**Freie und Hansestadt Hamburg**  
Landesbetrieb Straßen, Brücken und Gewässer  
Geschäftsbereich Stadtstraßen  
Fachbereich S1

Planinhalt: **LSA Winterhuder Marktplatz**

Zeichnungsnr.: 17/44-04-05 Maßstab: 1:250

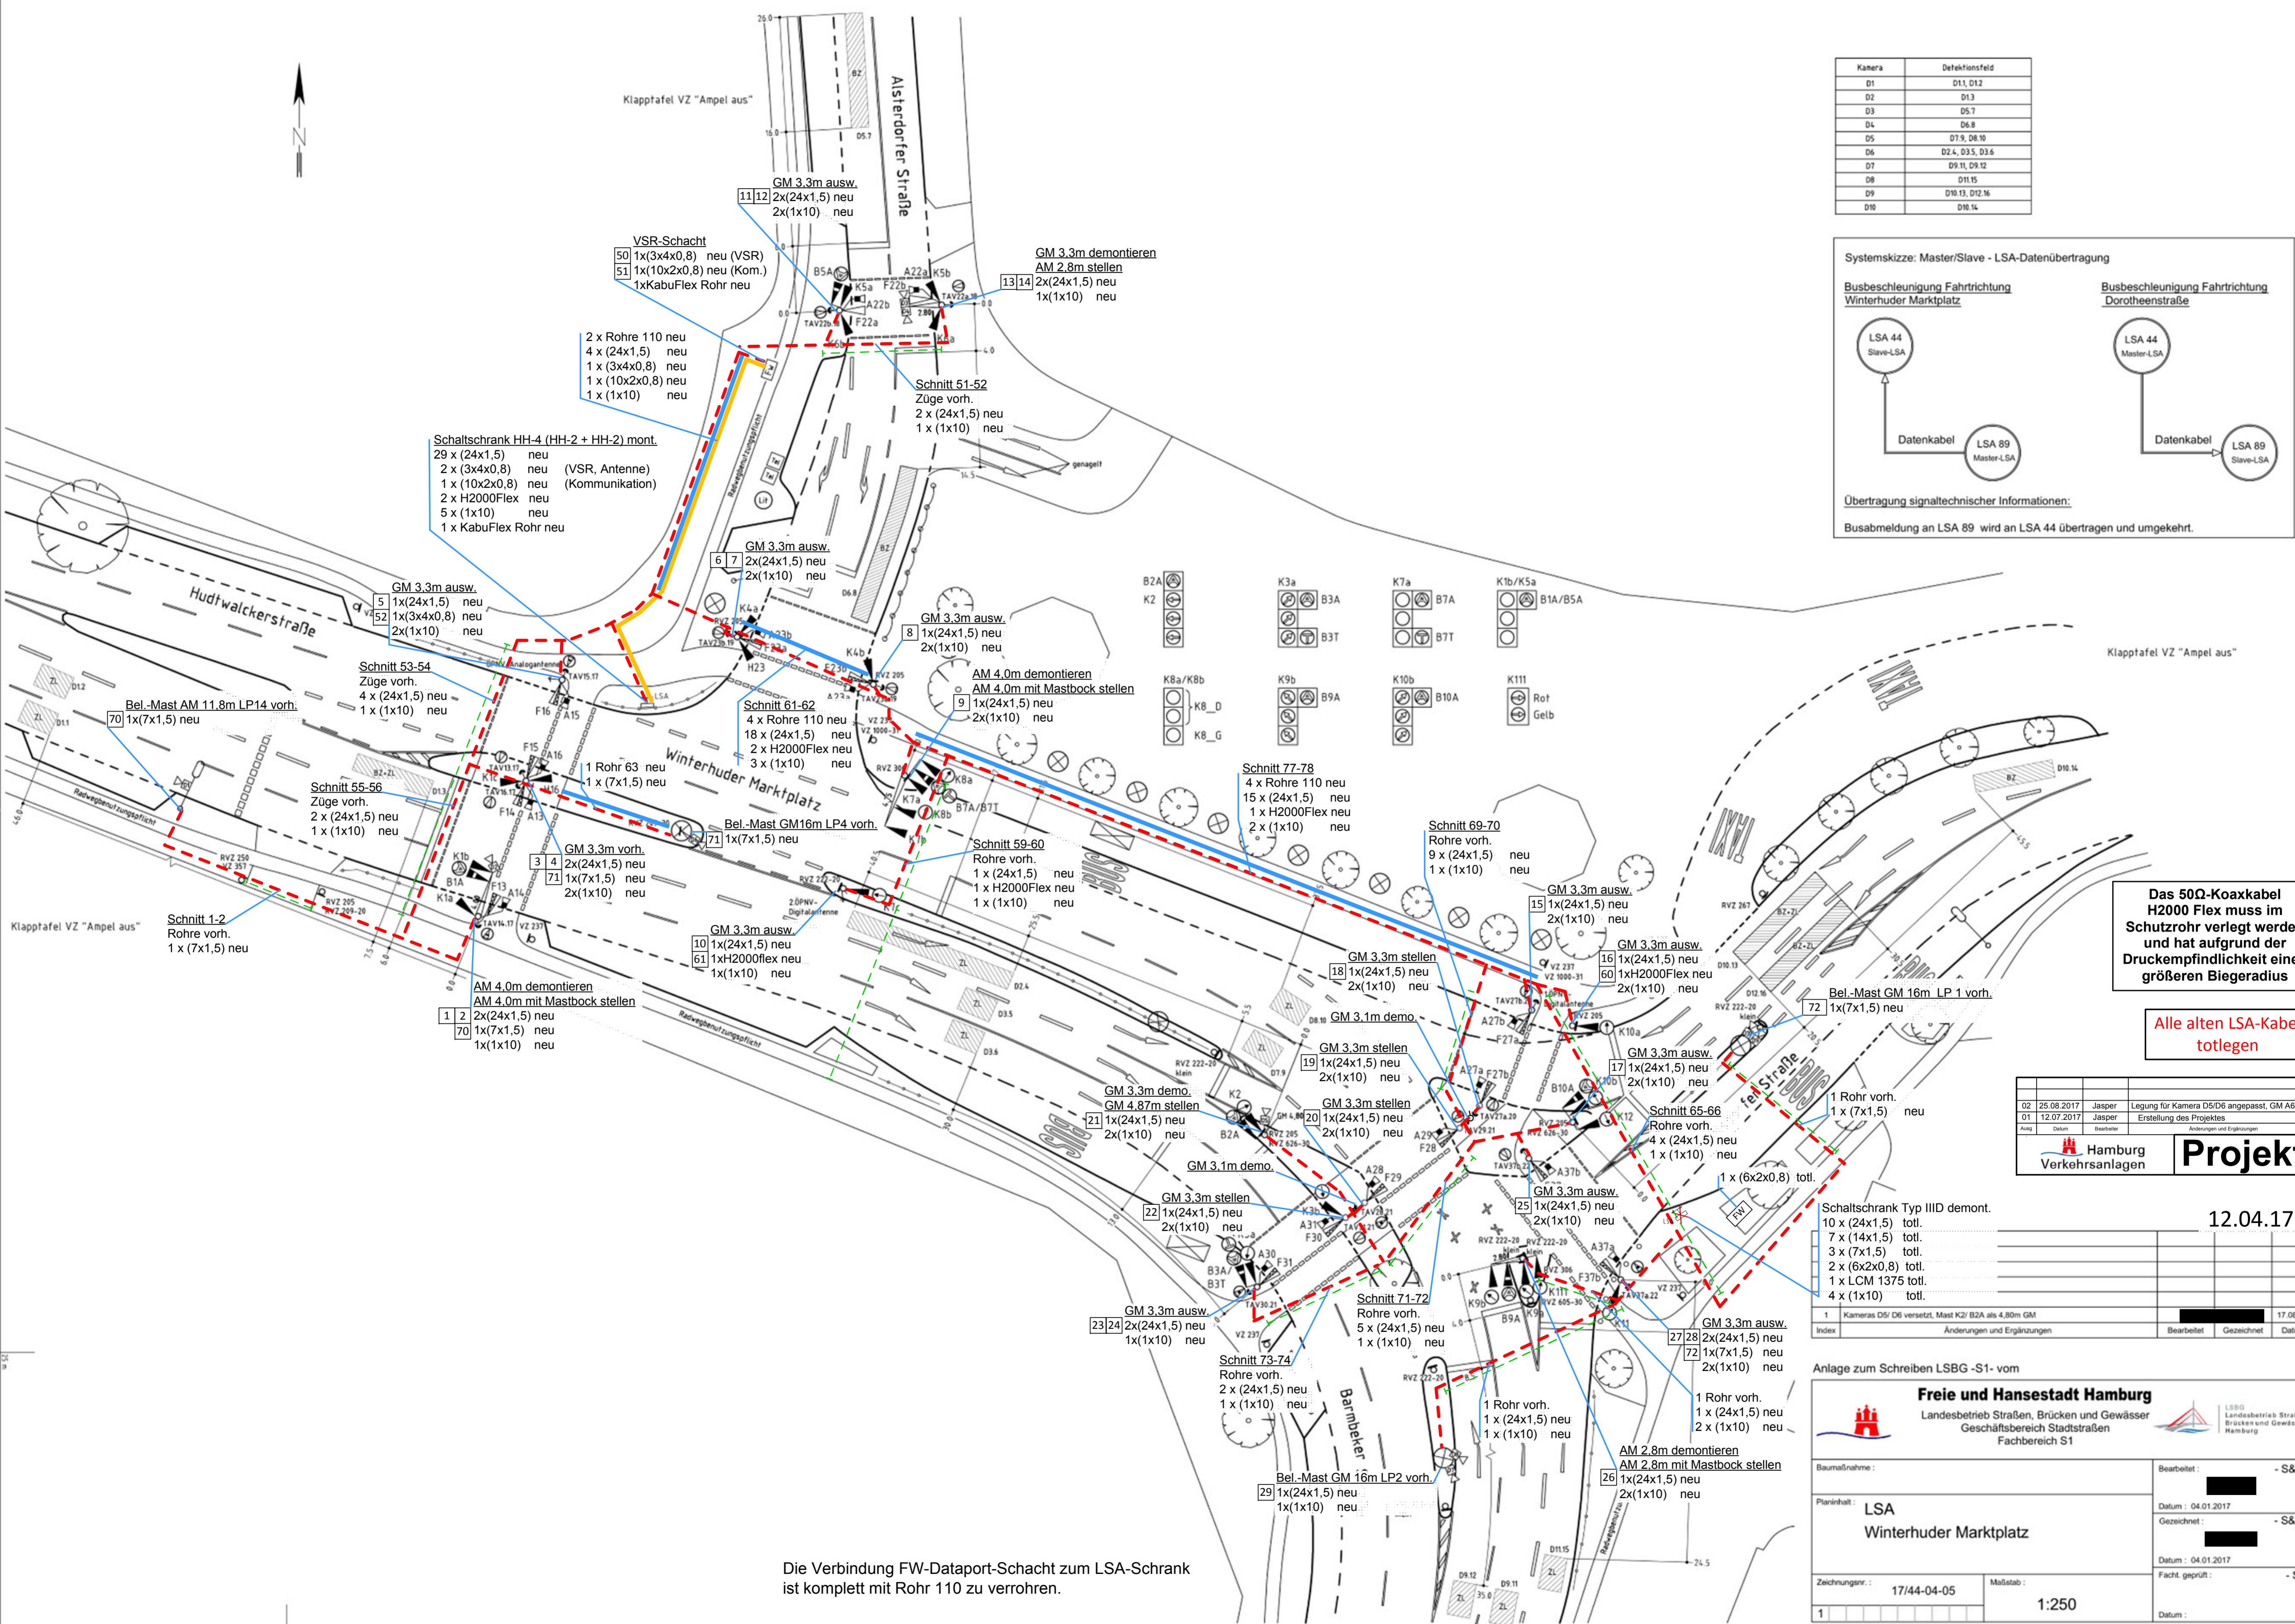
Das 50Q-Koaxkabel H2000 Flex muss im Schutzrohr verlegt werden und hat aufgrund der Druckempfindlichkeit einen größeren Biegeradius

Alle alten LSA-Kabel totlegen

Die Verbindung FW-Dataport-Schacht zum LSA-Schrank ist komplett mit Rohr 110 zu verrohren.
